INTEGRAZIONI
STUDIO PRELIMINARE AMBIENTALE

Procedura di Verifica di Assoggettabilità a V.I.A.
Ai sensi dell'art. 20 del D.Lgs. 152/2006 e
ss.mm.ii.

Impianto di recupero rifiuti speciali non pericolosi
Aumento quantitativi

La presente relazione costituisce integrazione allo Studio Preliminare Ambientale così come da richiesta pervenuta dalla Provincia di Vicenza in data 11 settembre 2020 e riferita alla procedura di Verifica di Assoggettabilità a V.I.A. richiesta dall'azienda ECO BORTOLI S.R.L. di poter aumentare il quantitativo annuale di rifiuti trattabili ed i quantitativi in stoccaggio nel sito operativo di via Cornoledo di Sopra nel comune di Camisano Vicentino (VI).

Tav. 4 B (Carta delle Trasformabilità)

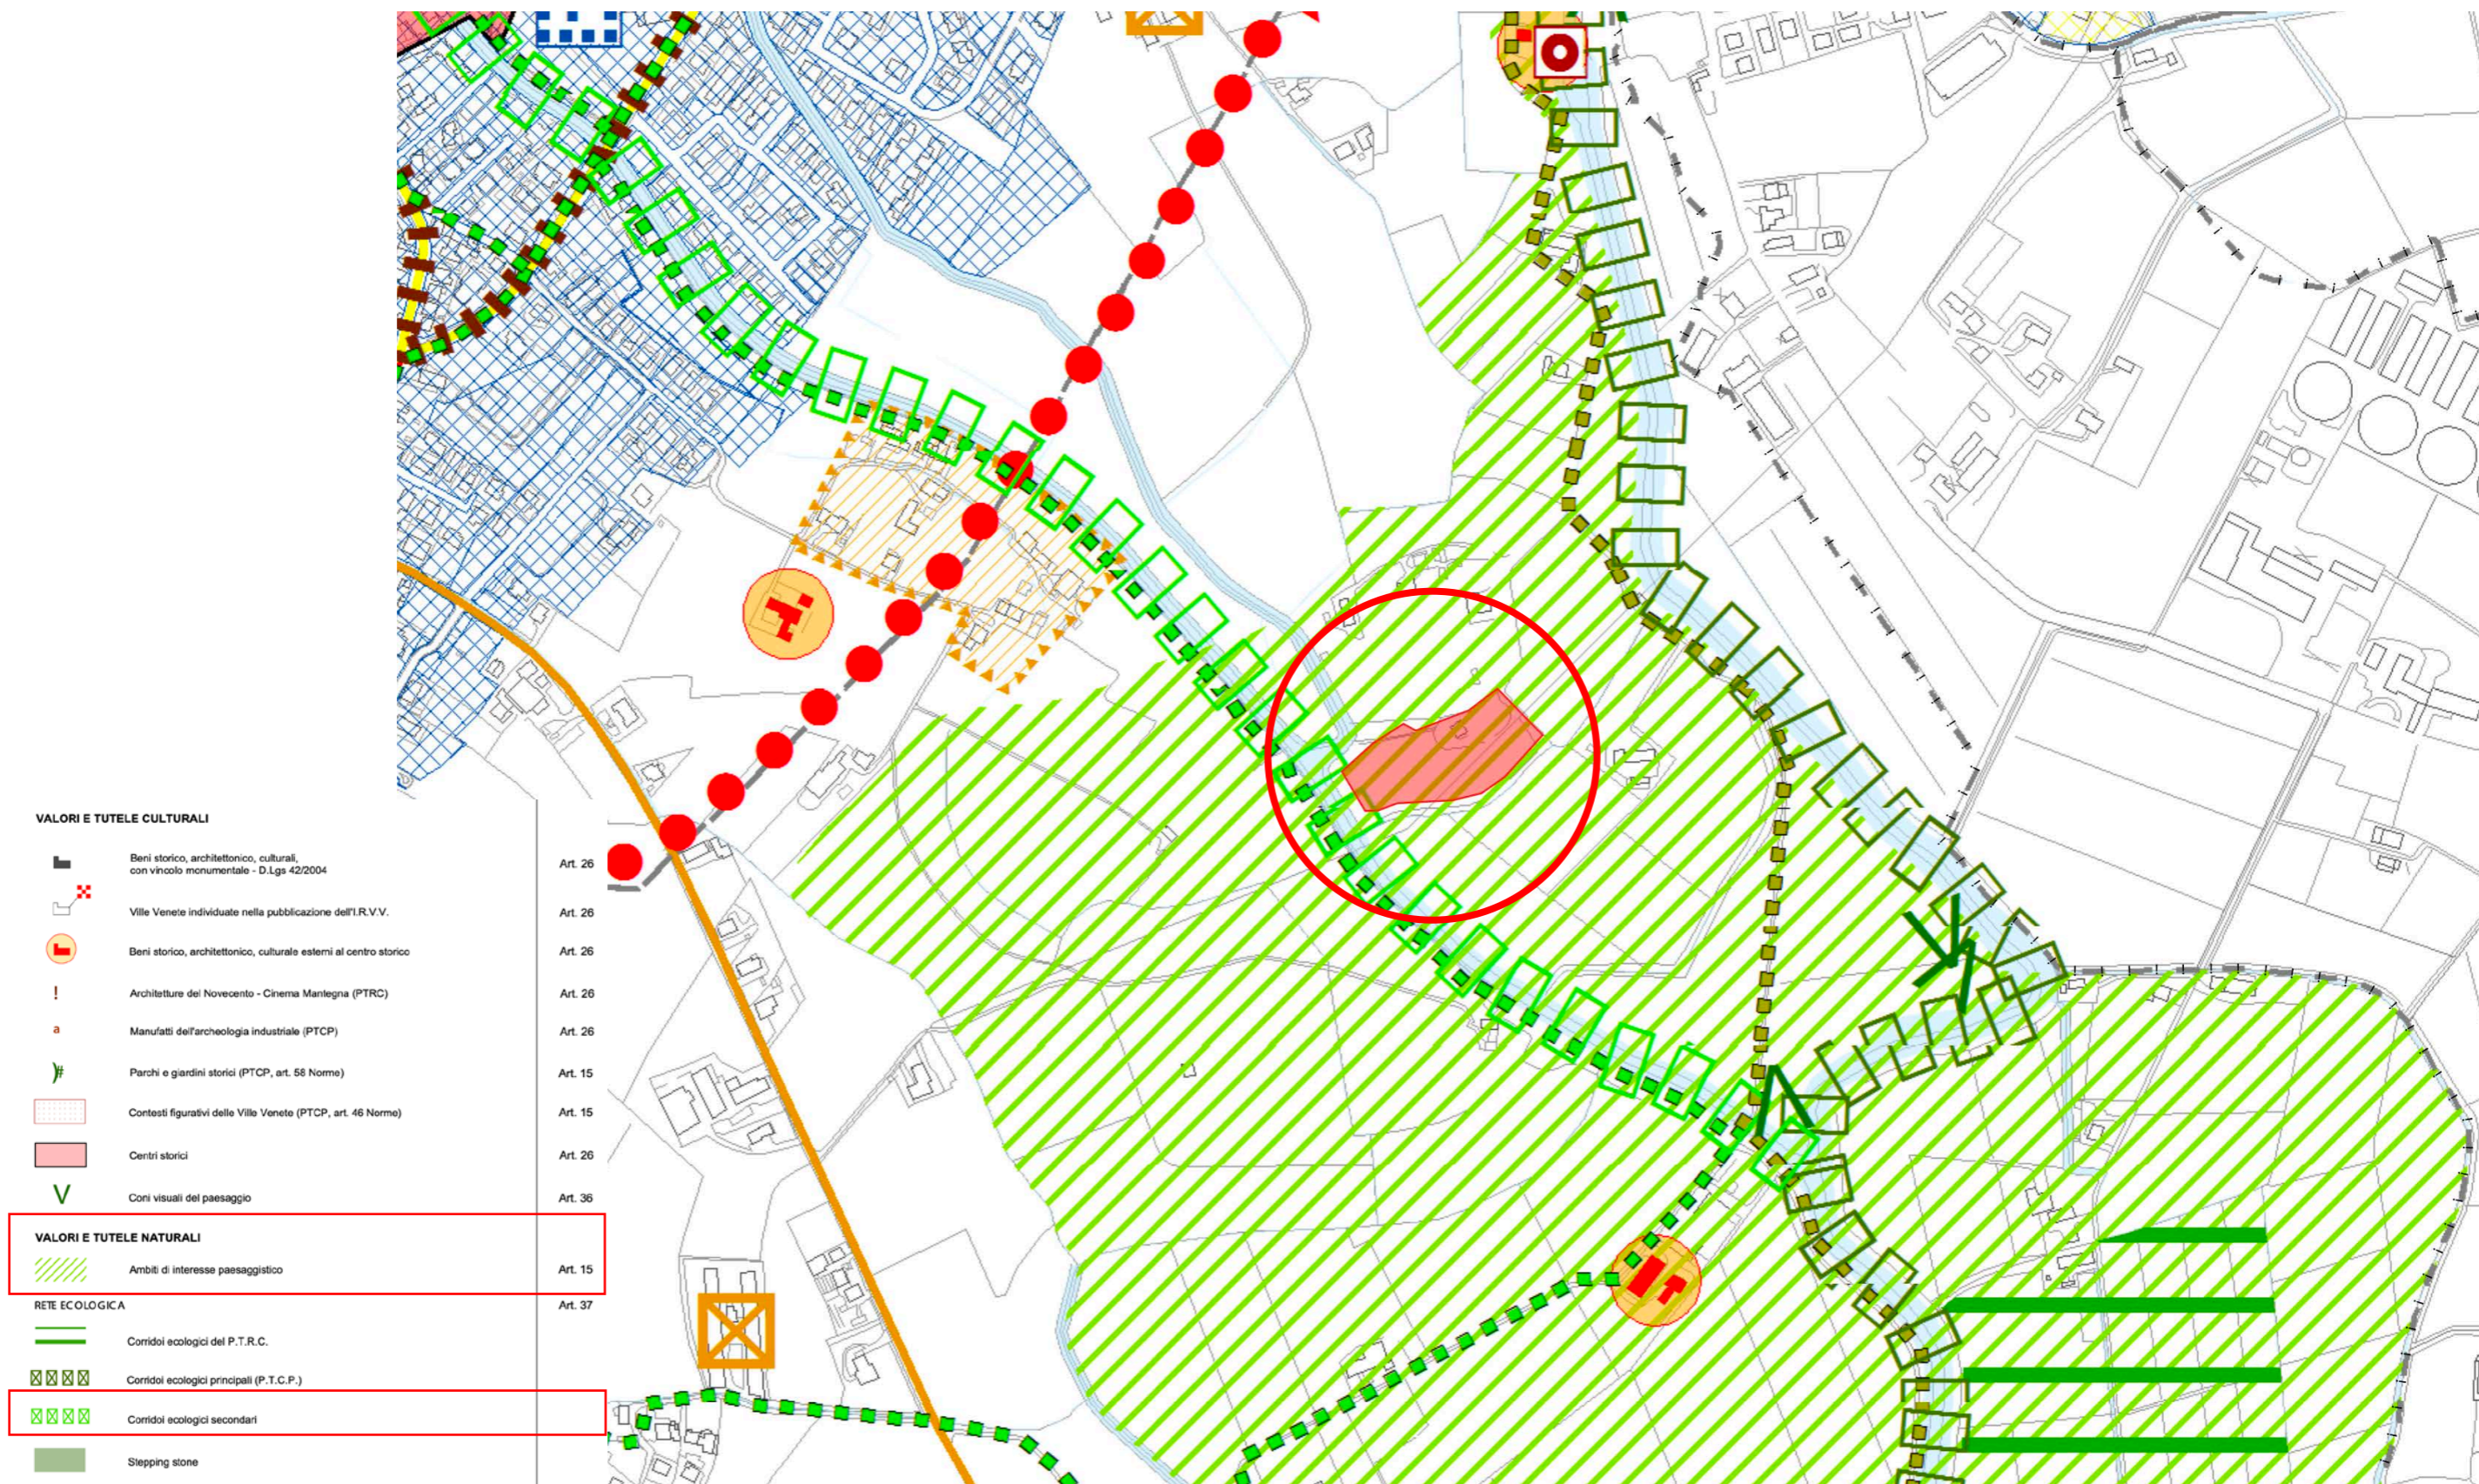
- Tav. 4b - CARTA DELLE TRASFORMABILITA' - Azioni strategiche, valori e tutele Occorre, inoltre, riportare l'attività in essere con quanto indicato nelle N.T. relativamente ai Corridoi ecologici secondari (art. 37).

La Tav. 4 B (Carta delle Trasformabilità) mostra che l'area oggetto di studio presenta la seguente classificazione:

- Ambito di interesse paesaggistico (Art.15);

L'area è inoltre situata nei pressi di un Corridoio ecologico secondario (Art. 37), corrispondente all'alveo della roggia Puina, individuato già dalla precedente trattazione riguardante il delayering della Tav. 3.1 B (Carta del Sistema ambientale) del P.T.C.P., effettuato attraverso il Geoportale della Provincia di Vicenza, come Sistema ecorelazionale.

Per questa condizione valgono le considerazioni, le disposizioni e le annotazioni precedentemente riportate per la Tav. 2 (Carta delle Invarianti) e dalla corrispettiva Verifica di coerenza.
